Bilag 3 - Henvendelser modtaget i høringsperioderne

**Vedr.: Forslag til tillæg nr. 6 til lokalplan nr. 310 Teglværkshavnen
Bemærkninger til planforslaget**

Tillæg 6 til lokalplan 310 Teglværkshavnen. Forslag til høringssvar

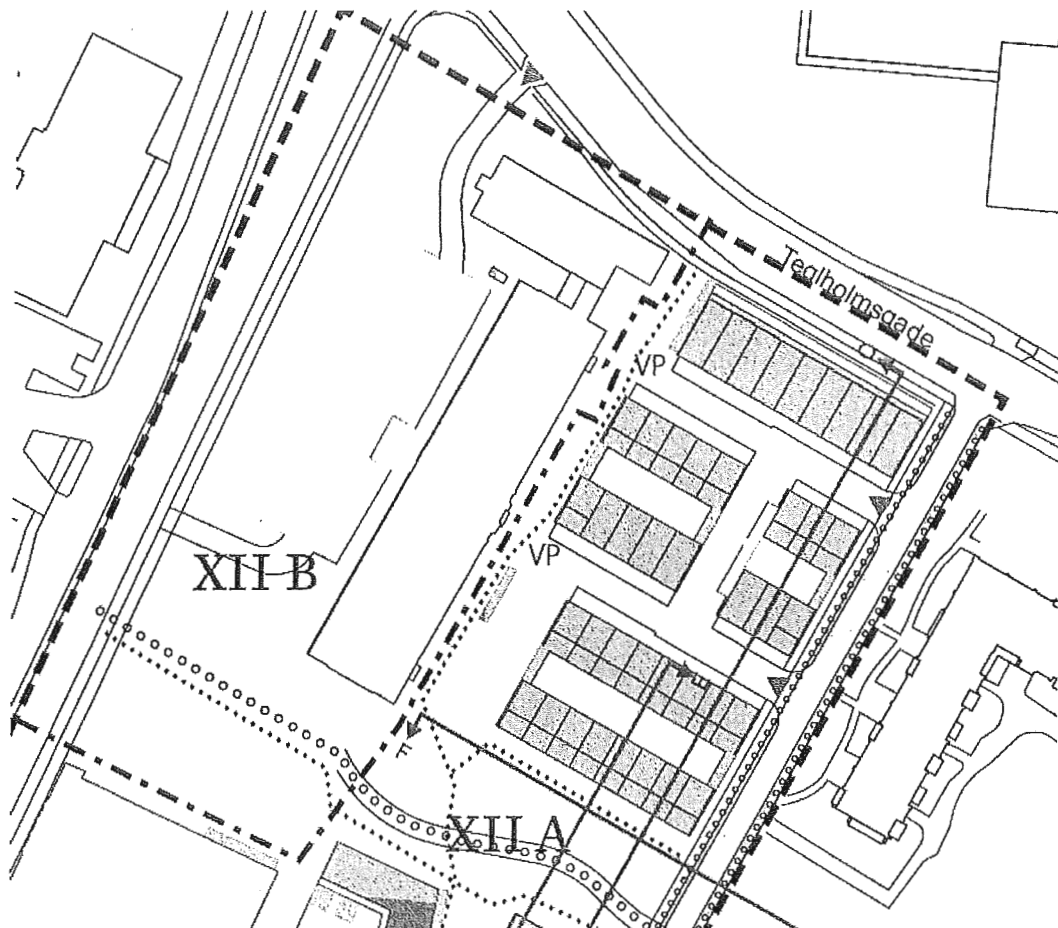
Det fremgår ikke klart af illustrationerne i lokalplanforslaget, om adgangsvejen bibeholdes.

- Det er **helt afgørende** for drift af vor håndværkerbutik, at adgangsvejen fra Teglholmsgade bibeholdes
- Under forudsætning af ovenstående
 - er det bekymrende, at "bløde" og "hårde" trafikanter sammenblandes på adgangsvejen
 - frygter vi, at støj fra varelevering til virksomhederne beliggende i erhvervsområderne XII B vil genere beboerne i boligerne i boligområdet XII A
 - bør det sikres, at adgangsvejen fortsat kan anvendes til tidsubegrænset personaleparkering
 - skal det sikres, at varelevering fortsat kan forgå med "full-size" lastvogn
